Sundhöll Ísafjarðar

Hugmyndasamkeppni um aukna og
bætta íþrótta- og baðaðstöðu

Sundhöll Ísafjarðar – hönnunarsamkeppni um bætta aðstöðu við Austurveg

Umsagnir um tillögur

Tillaga merkt 23000

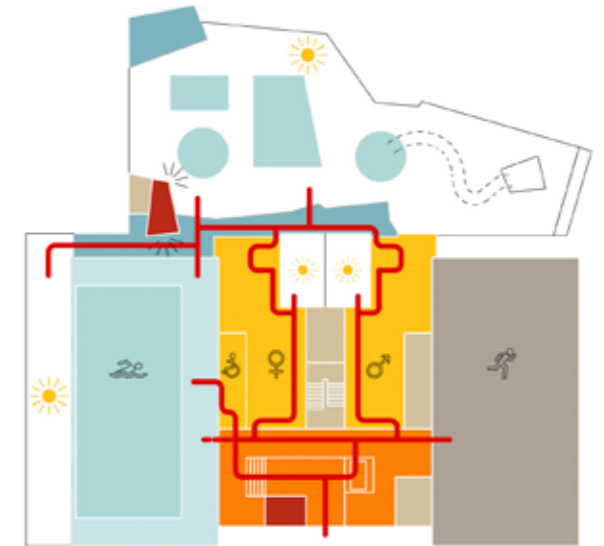
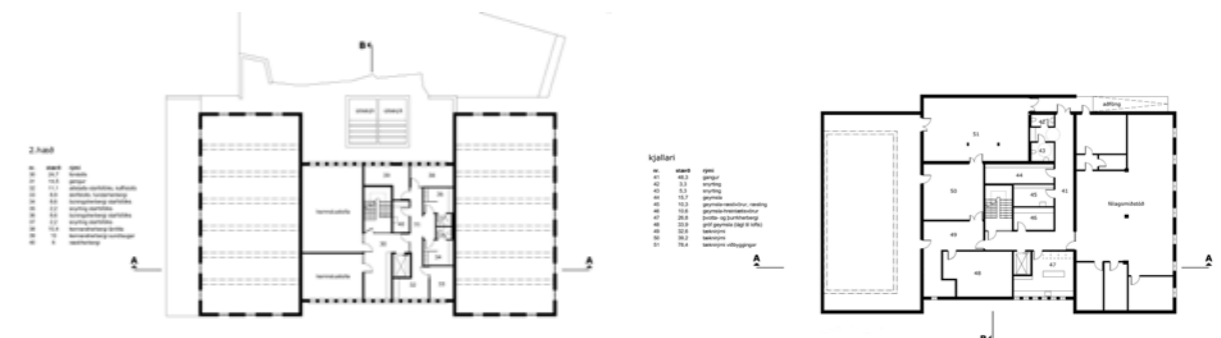
Tillagan ber af öðrum innsendum tillögum, heildaryfirbragð er gott, hún er vel útfærð og nýtur þess að höfundar hafa næma tilfinningu fyrir starfsemi og gott innsæi í þarfir notenda.

Heildarskipulag er aðlaðandi fyrir alla notendur, bæði sundlaugargesti, íþróttaiðkendum, áhorfendur og starfsfólk. Einstöku rýmum er haganlega komið fyrir og tengingar milli þeirra eru vel leystar. Aðgengi hreyfihamlaðra um bygginguna er til fyrirmyndar. Ný og rúmgóð lyfta tengir saman allar hæðir hússins, allt frá inngangi upp í ris. Staðsetning stiga helst óbreytt en tillagan gerir ráð fyrir að um hann verði myndað lokað stigahús sem bætir brunavarnir að verulegu leyti. Á aðal hæð sem m.a. rúmar búningaklefa er greiður aðgangur að öllum rýmum og baðsvæðum. Þá hefur höfundum tekist sérstaklega vel að skapa heildstæðar tengingar milli byggingarinnar og útisvæðisins. Laugargæsla er skynsamlega staðsett á mörkum útisvæðis og sundlaugarrýmis þannig að vaktmaður hefur góða yfirsýn og kemst greiðlega milli svæða.

Áhersla er lögð á fyrstu upplifun gesta þar sem opnað er strax frá anddyri inn í sjálft sundlaugarrýmið með glerveggjum og tilheyrandi dagsbirtuflæði. Þannig skynja gestir strax að þeir séu nú staddir í sundlaug. Þetta hefur óneitanlega mikla kosti en hin sterka samhverfa hússins brotnar upp með þessu móti því gestir þurfa að taka stóran sveig á leið sinni úr anddyri að búningaklefum. Það gæti skapað þrængsli á álagstímum. Dórnafnd veltir því fyrir sér hvort hægt væri að endurhugsa fyrirkomulag anddyris og móttöku til að rýmka fyrir umferð gesta en án þess þó að skerða upplifunina sem skapast við að opna inn í sundlaugarrýmið.

Útisvæði er skemmtilega afmarkað með ógagnsæjum glerveggjum sem hindra innsýn frá nágrennalóðum en sleppir birtu í gegn. Heitum pottum, gufubaði og vatnsrennibraut er haganlega komið fyrir þannig að gott jafnvægi myndast milli hvíldar og leiks. Staðsetning sólbaðs- og baðaðstöðu miðast við að fanga sól sem kostur er á mismunandi tímum dags. Sérstök sólbaðsverönd á vesturhlíð byggingarinnar með sjónræn tengsl við Austurvöll er að mati dómnefndar mjög góð viðbót við fjölbreytta afþreyingarmöguleika. Gönguleið milli útisvæðis og nágrennalóða ver þær skuggamyndun frá upphækkuðu útisvæðinu.

Tillöguhöfundar hafa lagt upp með að nálgast bygginguna af virðingu og samtímis að laga hana að breyttum aðstæðum á nútímalegan og hagkvæman hátt. Einnig er lögð áherslu á að undirstrika og upphefja kosti og sérkenni byggingarinnar. Að mestu leyti hefur þetta tekist vel, sérstaklega hvað varðar breytingar á fyrirkomulagi. Þótt viðbygging á bakhlið sé nútímaleg og þ.a.l. í öðrum stíl en sú eldri er léttleiki hennar sannfærandi og myndar gott mótvægi við þyngra yfirbragð sundhallarinnar. Dómnefnd telur að viðbótargluggar á framhlíð byggingarinnar svo og hurð á suðvesturhorni sundlaugarrýmsins sé óþarfa inngrip þar sem það stingur mjög í stúf við útlitslega reglufesti.

Breytingar á innra fyrirkomulagi svo og viðbyggingum eru hóflegar og hagkvæmar.

Framsetning tillögunnar er falleg og sérstaklega skýr.

Tillaga merkt 25450

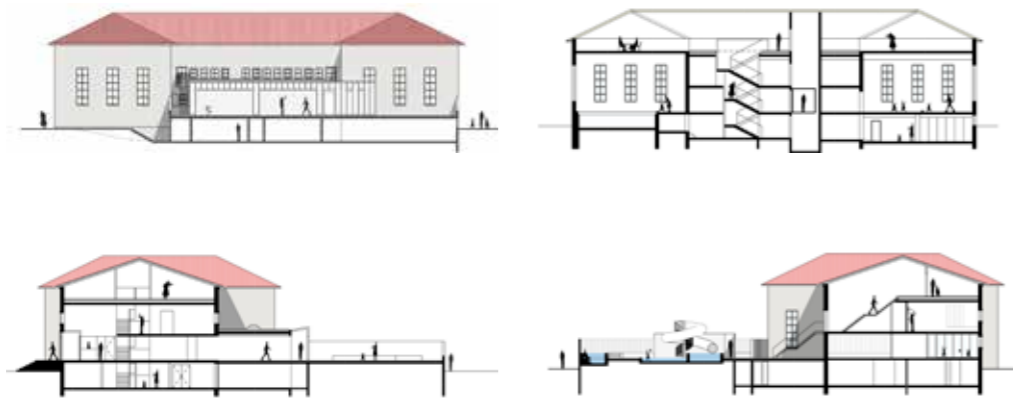
Tillagan ber með sér að höfundar hafi haldgóða þekkingu á viðfangsefninu sem endurspeglast í ágætu fyrirkomulagi fyrir sundlaugargesti, íþróttaiðkendur og starfsfólk. Róttækar breytingar á aðkomu, sem gerðar eru með nýjum tröppum og skábraut á framhlið byggingarinnar, einfalda skipulag aðalinngangsins. Þetta leysir strax aðgengi hreyfihamlaðra inn á aðalhæðina. Tröppurnar gefa byggingunni skemmtilegan svip sem samræmist ágætlega útliti framhliðarinnar.

Móttökurými er vel útfært, með björtu og rúmgóðu biðsvæði sem hefur sjónræn tengis við íþróttasal. Umferðarleiðir um bygginguna eru vel skilgreindar og lóðréttar tengingar milli allra hæða leystar á sannfærandi hátt með nýju stigahúsi og lyftu. Aðgreining þurr- og blautsvæða er skýr. Aðstaða starfsfólks er almennt góð og aðgengi þess að ólíkum rýmum hentugt.

Sameinuð búningsherbergi fyrir sundlaugargesti og íþróttaiðkendur eru rúmgóð og vel skipulögð.

Almennt eru einstök rými vel útfært en þó má velta fyrir sér staðsetning sjúkraherbergis þar sem aðgengi að því virkar nokkuð þröngt.

Laugarvarsla er staðsett við enda blautgangs með greiðu aðgengi varðar að laugasvæðum. Þaðan er góð yfirsýn á útisvæðið en takmörkuð sjónræn tengsl við sundlaugarsal.

Fyrirkomulag ólíkra byggingarluta á útisvæðis er haganlega komið fyrir þannig að þar megi njóta sem mestrar sólar og skjóls frá veðri og vindum. Aðgengi er mjög gott fyrir alla notendur enda er útisvæðið uppbyggt og í sömu gólfhæð og aðalhæðin.

Á sama og tíma og heildarskipulag tillögunnar er að flestu leyti gott virka útlitslegar lausnir framandi og í lítilli tengingu við það sem fyrir er, að undanskildu inngripi við framhlið sem fellur ágætlega að byggingarstíl Sundhallarinnar.

Framsetning tillögunnar er skýr.

INNKAUP Tillaga merkt 21059

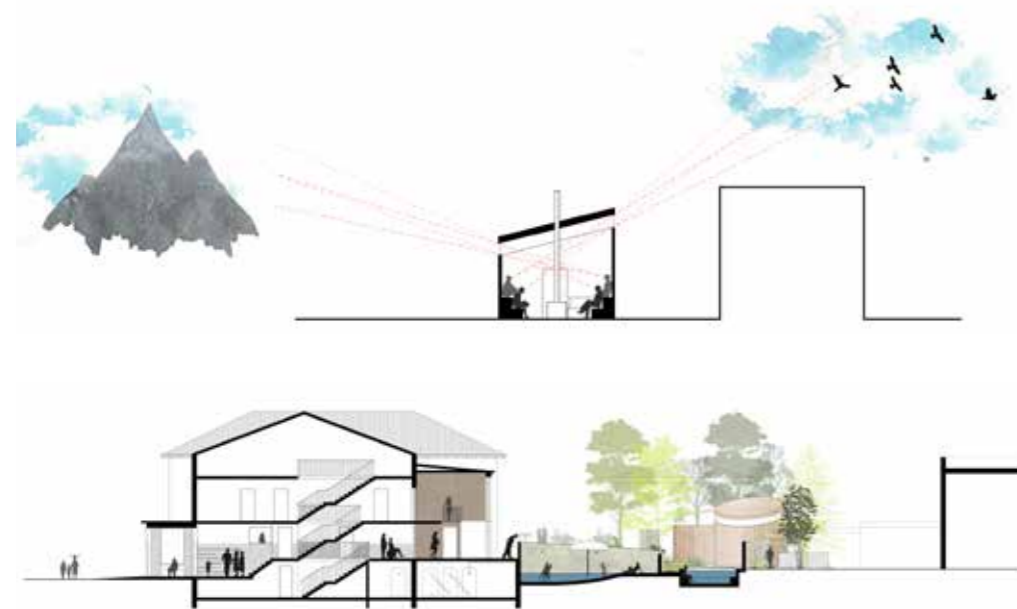
Tillagan einkennist af skýrri sýn höfunda á upplifun baðgesta á nýju útisvæði.

Við myndun manngerðs landslags hefur verið sóttur innblástur úr íslenski náttúru. Heitum pottum, gufubaði og útiklefum er komið fyrir í ólíkum lautum sem afmarkaðar eru með veggjum og trjágróðri og skapa þannig ró og næði fyrir baðgesti. Ekki er gert ráð fyrir rennibraut heldur lögð áhersla á hvíld og vellíðan. Útisvæðið er vel útfært, yfirbragð þess markvisst og allt að því ljóðrænt.

Að mati dómnefndar eru breytingar á innra fyrirkomulagi og útlit viðbygginga ekki nógu vel leystar þótt vissulega séu áform um skýrar umferðaleiðir og meðvitund um burðarvirki byggingarinnar góð. Nýtt anddyri á framhlið byggingarinnar virkar stórt og athyglisfrekt utanfrá en þröngt að innan. Því er hinsvegar ætlað að leysa biðsvæði og skógeymslu sem annars rúmast ekki fyrir í rýmismiklum göngum aðalhæðarinnar. Þetta er dýr lausn sem leysir lítið. Sama má segja um tveggja hæða viðbyggingu á bakhliðinni sem rúmar að mestu leyti veglegan stiga með svölum sem tæplega er þörf á.

INNKAUP Tillaga merkt 78625

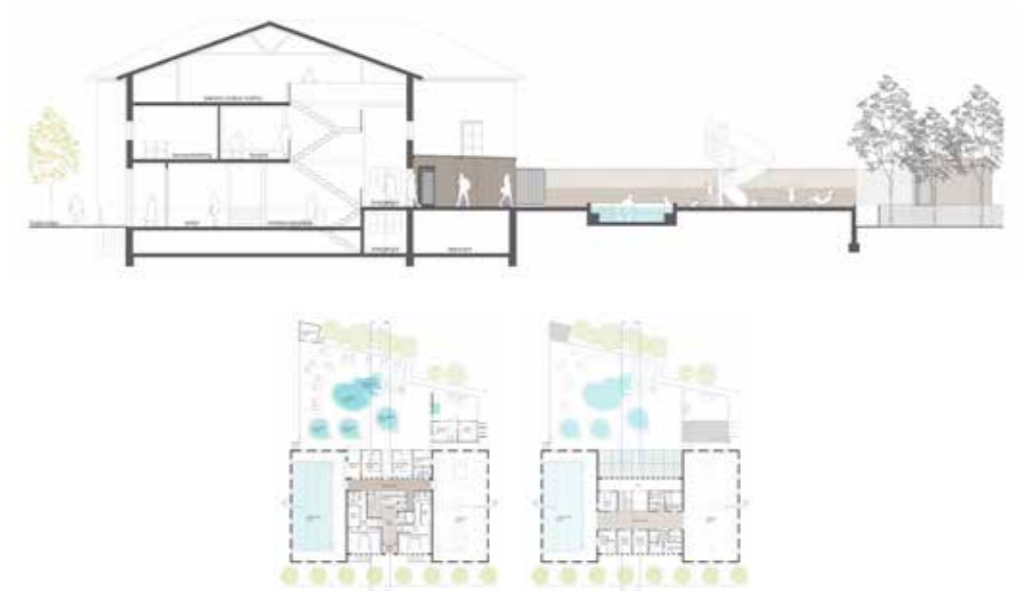
Höfundar tillögunnar hafa sett sig vel inn í aðstæður og einkenni sundhallarinnar og nálgast breytingar af virðingu og natni. Leitast er við að skapa jafnvægi milli eldri byggingarluta og nýrra þar sem t.d. er haldið í upprunalegt útlit inngangs og tröppur sem leiða gesti að búningaklefum. Hugmynd að opnu rými frá aðalhæð upp í ris með nýjum stiga er spennandi og nokkuð djörf og sama má segja um gjörbreytt skipulag 2. hæðar með breiðum gangi sem opinn er í báða enda og gefur sýn inn í sundlaugarrými og íþróttasal. Stærsti ágalli í heildarskipulagi aðalhæðarinnar er sá að notendur íþróttasalans þurfa að ganga um blautsvæði til þess að komast inn í hann. Gert er ráð fyrir að halda núverandi staðsetningu lyftu en hún er óheppilega nálægt afgeiðslu auk þess sem hún er of lítil miðað við nútímalega staðla.

Á nýju útisvæði er rennibraut og lendingarlaug staðsett fyrir miðju með heitum pottum og sólbáðsaðstöðu í kring. Staðsetning heitra potta er vafasöm því hún er sú skuggasælasta. Einnig stingur staðsetning áhaldageymslu í stúf þar sem hún er staðsett í sólríkasta horni útisvæðisins. Gufubaði og tilheyrandi hvíldaraðstöðu er vel fyrir komið, í hvarfi frá heitum pottum og leiksvæði. Útlit nýbygginga á bakliðinni er einfalt og látlaut en hefur yfir sér heildaryfirbragð bráðabirgðahúsnæðis.

ATHYGLISVERÐ Tillaga merkt 02630

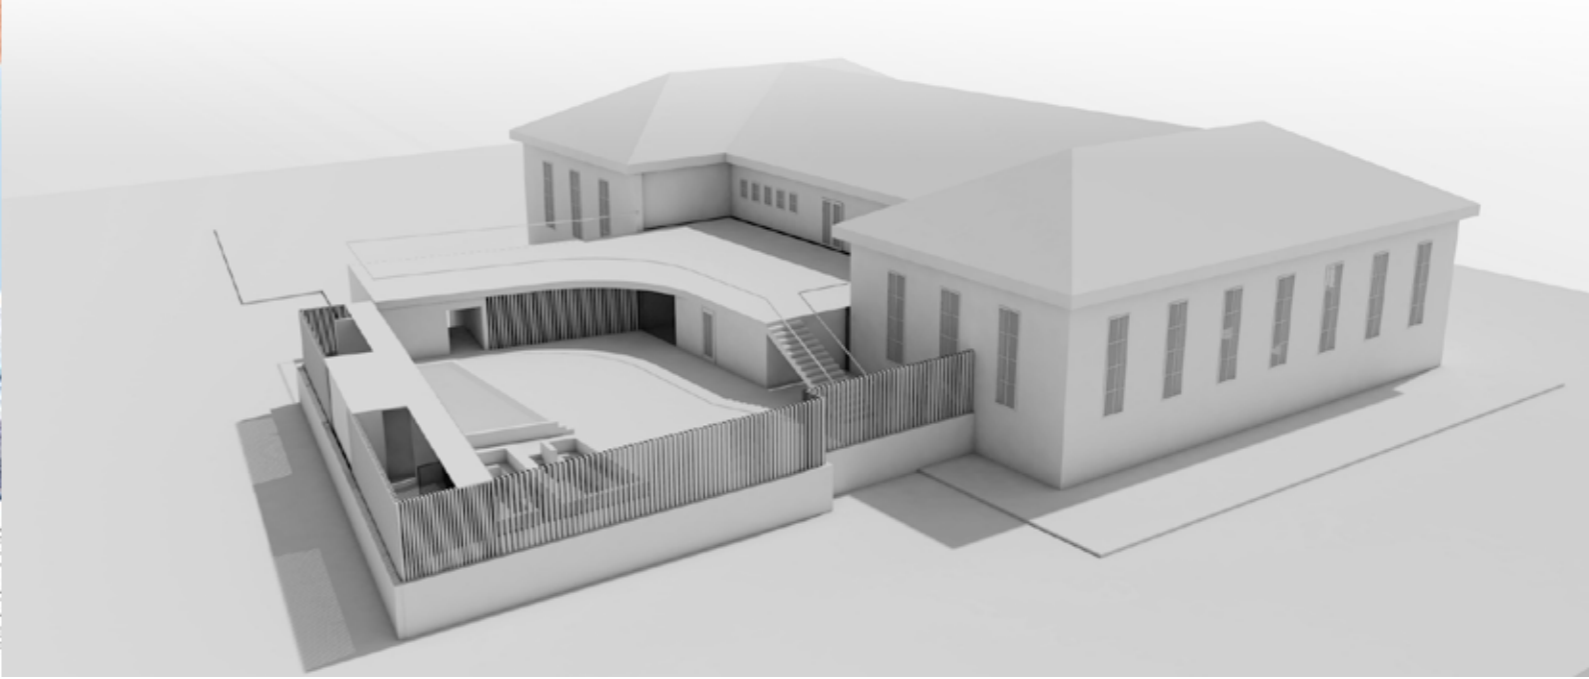
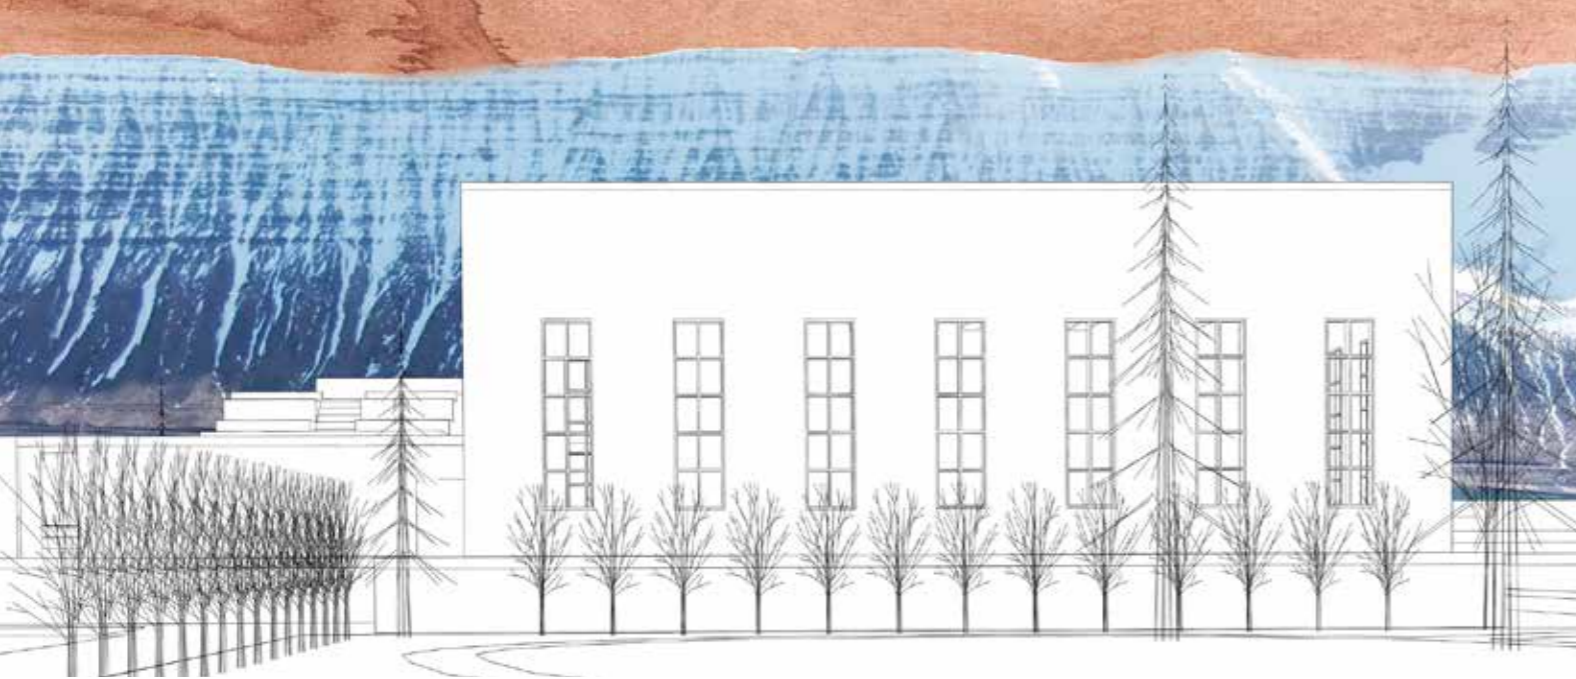
Tillagan vekur athygli fyrir róttæka nálgun og áráðna framtíðarsýn. Gerð er áhugaverð tilraun til að viðhalda stíl byggingarinnar. Tillagan er háfleyg og hrein en of frek í umhverfi sínu og margar útfærslur eru flóknar. Flæði í innra skipulagi búningaklefa er einfalt og gott en tengingar við útisvæði eru ekki góðar. Ósparlega er farið með rými í innra skipulagi byggingarinnar. Framtíðarsýn þar sem gert er ráð fyrir útisvæði á þaki hússins er spennandi, en margir vankantar á útfærslunni, sérstaklega m.t.t. skjóls og skuggamyndunar á neðra útisvæði.

Framtíðarsýn þar sem gert er ráð fyrir útisvæði á þaki hússins er spennandi, en margir vankantar á útfærslunni, sérstaklega m.t.t. skjóls og skuggamyndunar á neðra útisvæði.

Tillaga merkt 01348

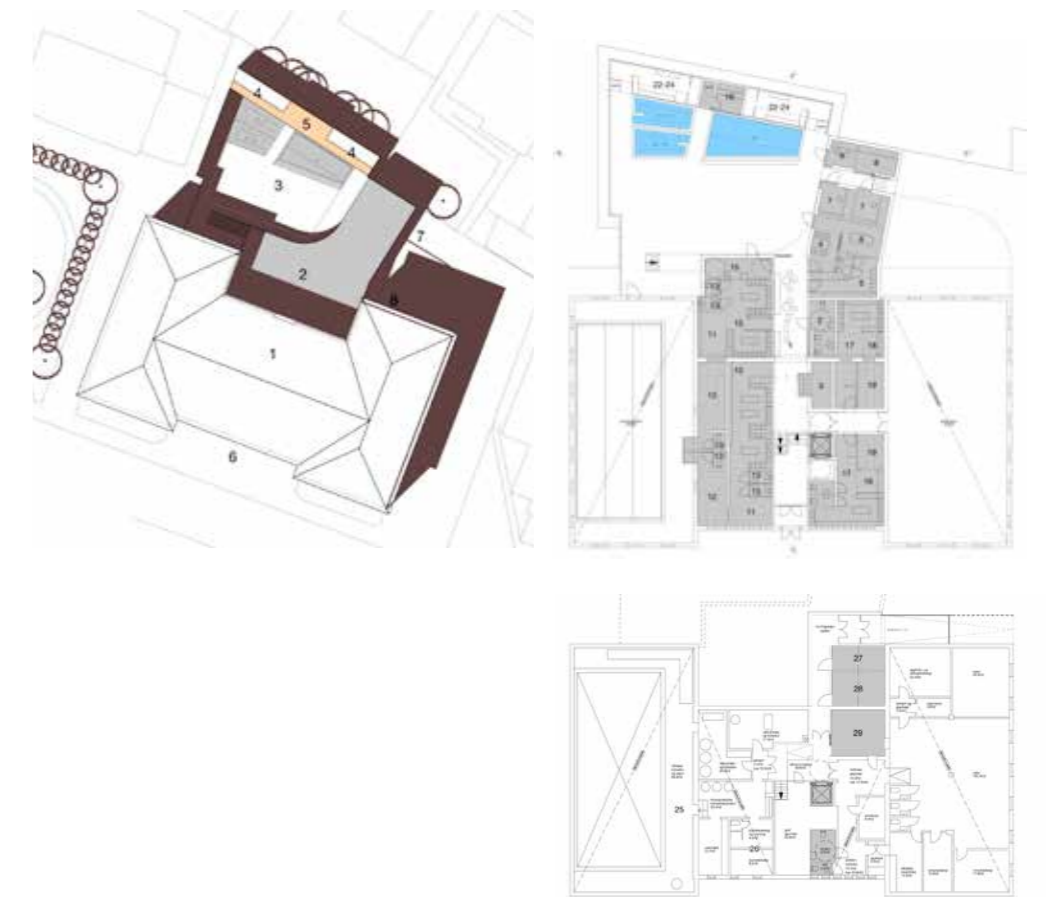
Tillagan er látlaus og hógvær og fellur nokkuð vel að Sundhallarbyggingunni og umhverfi hennar en útlit virka heldur einsleit. Búningsklefar eru tvískiptir og í ágætum tengslum við sundlaug og íþróttasal. Búningsklefar utan dyra og gufubað mynda gott skjól fyrir útisvæðið. Útlaugar eru vel staðsettar á sólríkum stað en útisvæðið í heild er þó ekki nógu vel nýtt og tenging við innlaug takmörkuð. Innra skipulagi er ábótavant og flæðið í gegnum bygginguna virkar óspennandi. Staðsetning og fyrirkomulag afgreiðslu og setsvæðis á gangi er ósannfærandi.

Tillaga merkt 17614

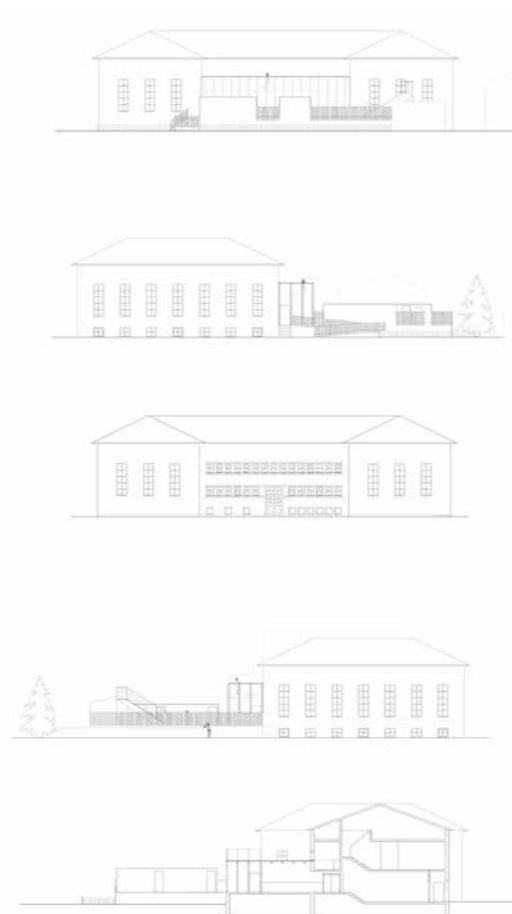
Tillagan fellur ágætlega að Sundhallarbyggingunni og er hógvær í útfærslu en það vantar upp á efniskenn og stemningu. Inngangur inn í bygginguna er þröngur og flókinn auk þess sem of löng leið er að afgreiðslu og setsvæði. Búningsklefar eru að mörgu leyti ágætlega leystir en tenging við útisvæði er ekki nógu vel útfærð. Skipulag útisvæðis er ágætlega hugsað með svæði fyrir börn og fullorðna sem eru vel aðskilin með góðri yfirsýn.

Tillaga merkt 81216

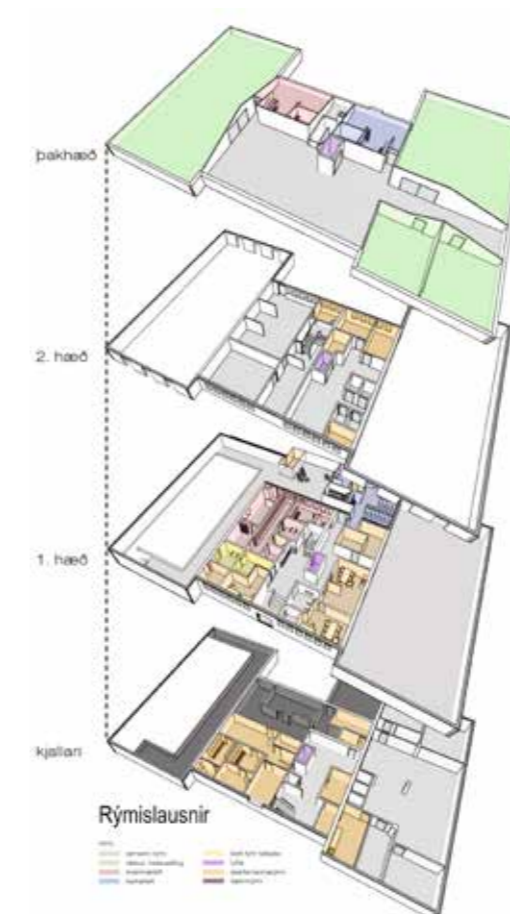
Tillagan leggur áherslu á að skapa vettvang fyrir mannlíf og lifandi samskipti á útisvæði. Rennibraut á útisvæði virkar yfirþyrmandi og staðsetning hennar ásamt lendingarlaus á sólríkasta svæði bakgarðsins tekur of mikið frá annarri starfsemi á útisvæðinu. Grunnmynd aðalháðar er flókin og flæði milli rýma óhentugt. Inngangurinn er þröngur og óaðlaðandi og afgreiðsla er ekki nógu vel staðsett. Varsla og aðgengi úr klefum er ágætlega útfært sem og aðgreining blaut- og þurrsvæða.
